リサイクル燃料備蓄センター設工認
設1-補-003-02 改02
2021年6月10日

リサイクル燃料備蓄センター
設計及び工事の計画の変更認可申請書
(補足説明資料)

安全機能の健全性維持に関する補足説明
(施設管理, 点検内容, 一般産業用工業品)

リサイクル燃料貯蔵株式会社

第 3. 3-1 図 一般産業用工業品の判別フロー

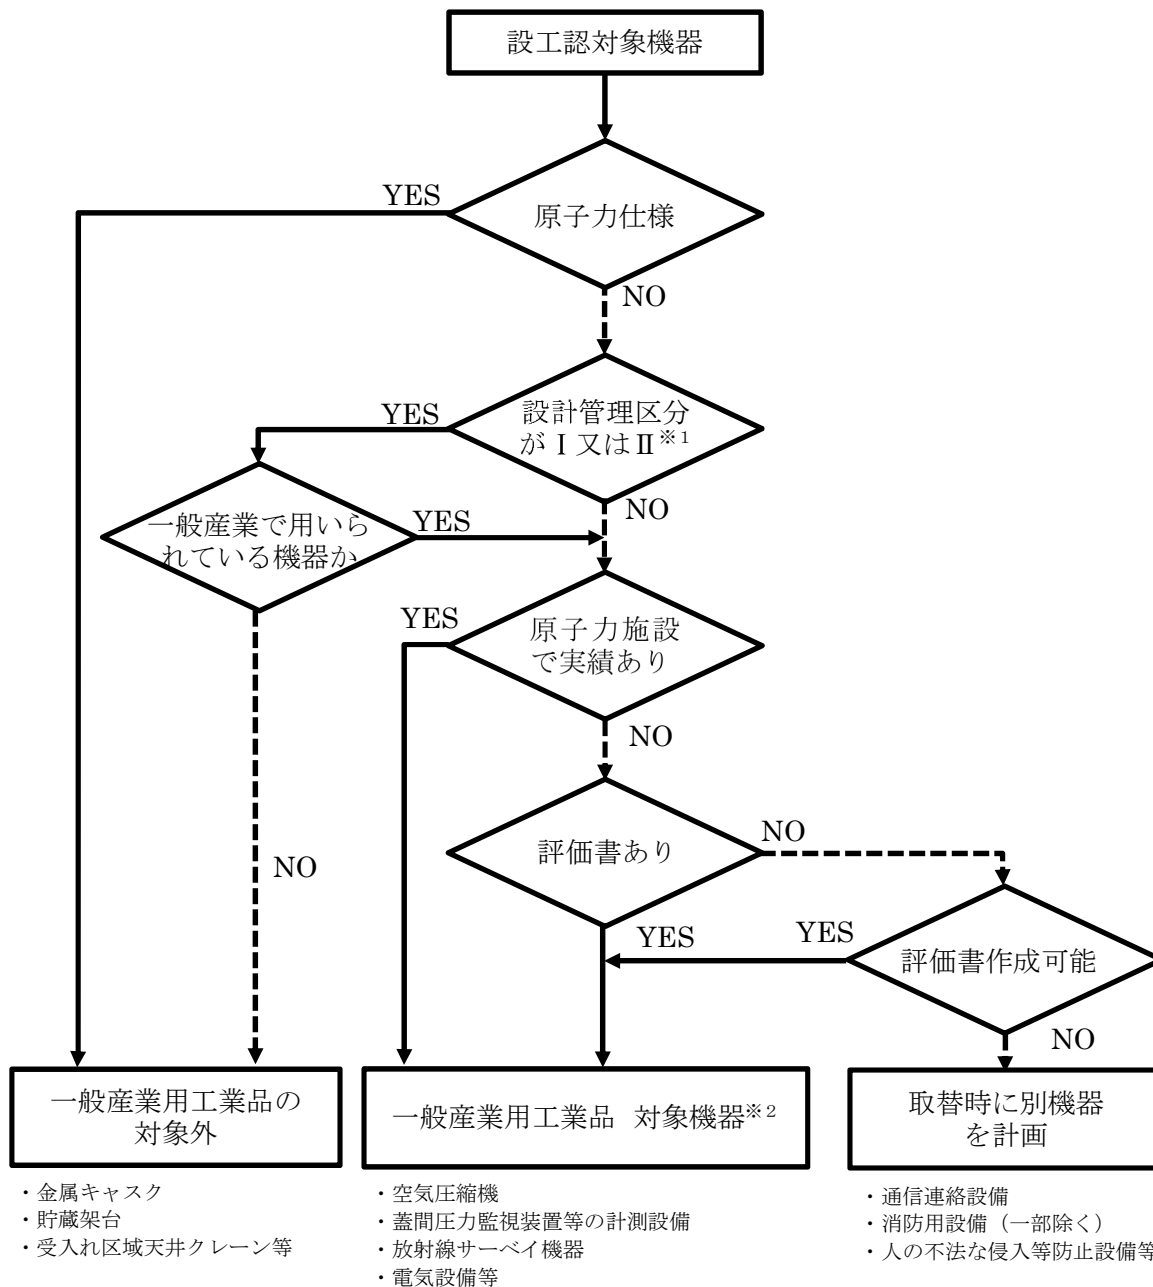
3. 3 一般産業用工業品の更新や交換等に係る基本方針の対象範囲の判別フロー

設工認対象機器は、要目表単位の記載の機器、設備とする。

また、設工認対象機器が複数の機器等で構成される場合は、構成される機器単位で一般産業用工業品として扱うことも可能とする。

第3. 3-1図に、一般産業用工業品の判別フローを示す。

第 6.3-1 図 一般産業用工業品の判別フロー

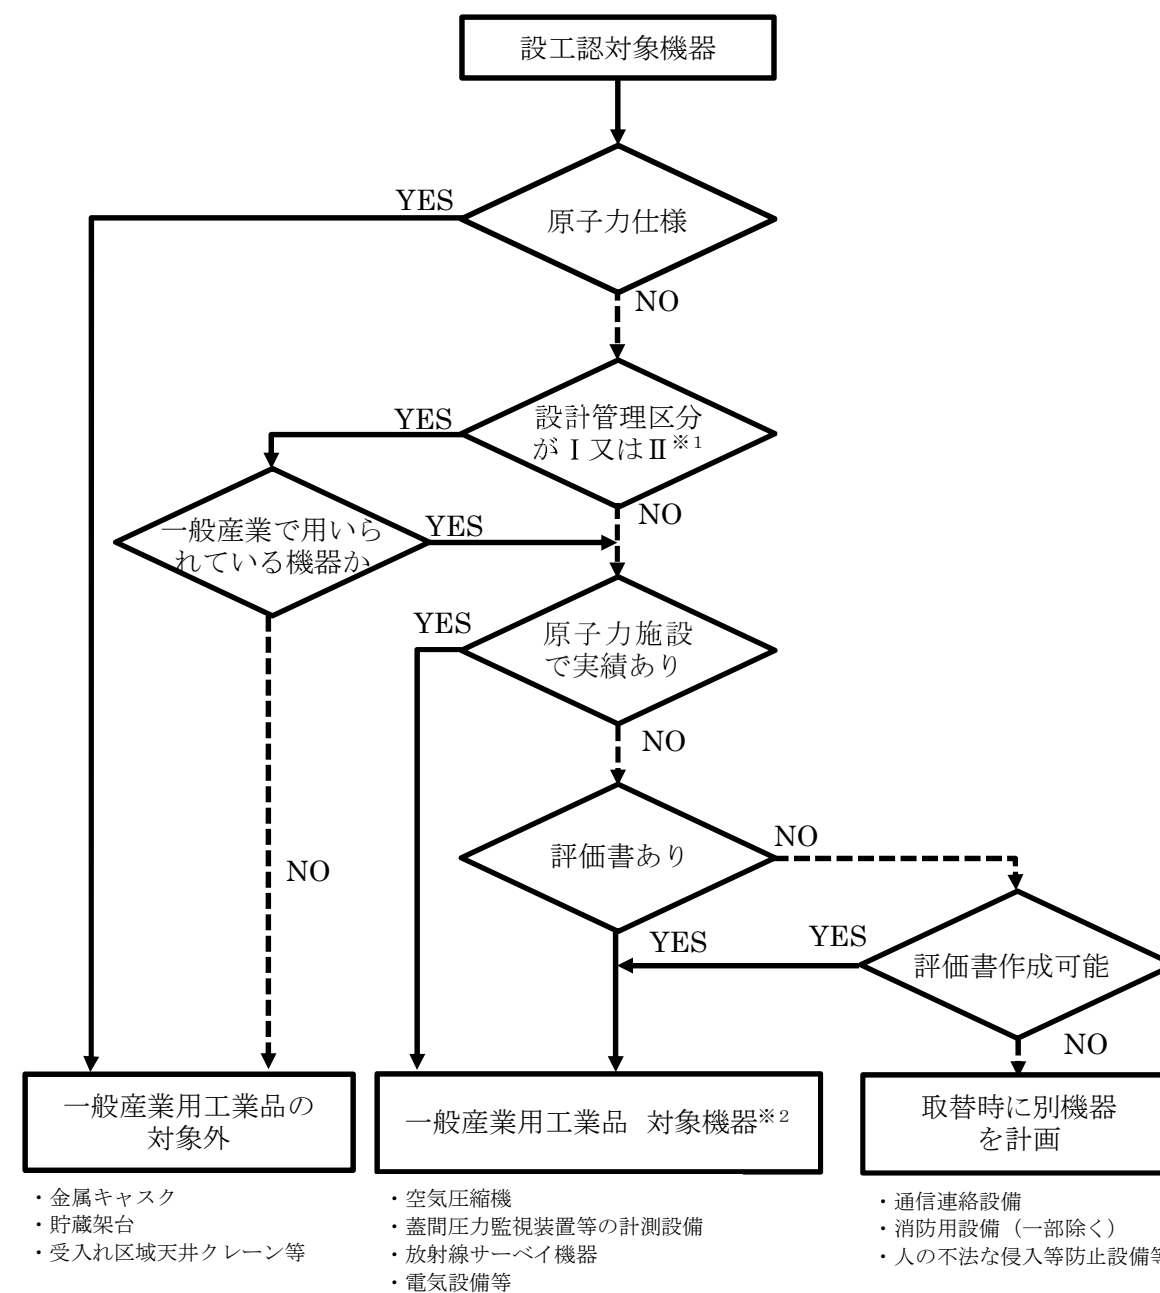
補正前	補正後（案）
	<p>6. 一般産業用工業品の更新や交換等</p> <p>「原子力施設の安全機能に係る機器，構造物，及びシステム並びにそれらの部品であって，専ら原子力施設において用いるために設計開発及び製造されたもの」は，臨界防止，遮蔽，閉じ込め，除熱の基本的安全機能を確保するために設計開発及び製造された金属キャスク，金属キャスクの移送及び取扱いを行う受入れ区域天井クレーン，搬送台車等がある。一般産業用工業品は，「添付書類3 使用済燃料貯蔵施設の技術基準への適合性に関する説明書 第3-1表 施設と条文の対比一覧表（設工認申請対象機器の技術基準への適合性に関する整理）」のとおりである。</p> <p>一般産業用工業品について，それらが有する安全機能等を踏まえた上で，更新や交換等に係る基本方針を説明する。</p> <p>6.1 一般産業用工業品の条件</p> <p>一般産業用工業品の条件は，以下のとおりとする。</p> <p>(1) 設工認対象機器（前提条件）</p> <p>(2) 原子力仕様の機器等ではないこと。または，設計管理区分Ⅰ，Ⅱであっても一般産業用で用いられている機器等であること。</p> <p>(3) 一般産業用工業品の使用にあたり，機器，設備の環境仕様，購入仕様，機器仕様を確認し，当該機器，設備が使用環境に適合していることを確認した評価書があること。</p> <p>6.2 一般産業用工業品の調達管理</p> <p>(1) 供給者等から必要な情報を入手し，当該一般産業用工業品が使用済燃料貯蔵施設として使用できることを確認できるように，管理の方法及び程度を定める。例えば，次のように当該一般産業用工業品に関する技術的な評価を行うことをいう。</p> <p>a 機器，設備の環境仕様，購入仕様，機器仕様を確認し，当該機器，設備が使用環境に適合していることの技術的な評価を行う。</p> <p>b 設置しようとする環境等の情報を供給者等に提供し，供給者等に当該一般産業用工業品の技術的な評価を行わせる。</p> <p>(2) 調達要求事項では，調達物品等に関する要求事項を明確にし，一般産業用工業品を機器等に使用するに当たっての評価に必要な要求事項を含める。</p> <p>6.3 一般産業用工業品の更新や交換等に係る基本方針の対象範囲の判別フロー</p> <p>設工認対象機器は，要目表単位の記載の機器，設備とする。</p> <p>また，設工認対象機器が複数の機器等で構成される場合は，構成される機器単位で一般産業用工業品として扱うことも可能とする。</p> <p>第6.3-1図に，一般産業用工業品の判別フローを示す。</p> <p>6.4 一般産業用工業品の更新や交換等</p> <p>(1) インターロック及び警報の系統を構成する機器等については，測定精度を確認し，インターロック設定値，警報設定値を逸脱しないように，必要に応じてインターロックセット値，警報セット値を変更する。</p> <p>(2) 設計及び工事の計画の変更認可申請にて認可を受けた一般産業用工業品について更新，交換，取替を</p>

補正前	補正後（案）
	<p>基本方針に従って実施する場合は、設工認申請が不要となる。</p> <p>なお、更新、交換、取替を実施する場合は、設工認記載事項と同等以上の性能であることを確認することとする。これは、一般産業用工業品は、生産終了などで同型や相当品を探すのが難しく、時代の変化とともに性能向上が期待されることを考慮するものとする。</p>

※1 設計管理区分 I は基本的安全機能を有する施設，設計管理区分 III は安全機能を有する施設
※2 一般産業用工業品の対象となる機器については、「添付書類 3 使用済燃料貯蔵施設の技術基準への適合性に関する説明書 第 3-1 表 施設と条文の対比一覧表（設工認申請対象機器の技術基準への適合性に関する整理）」に記載する。
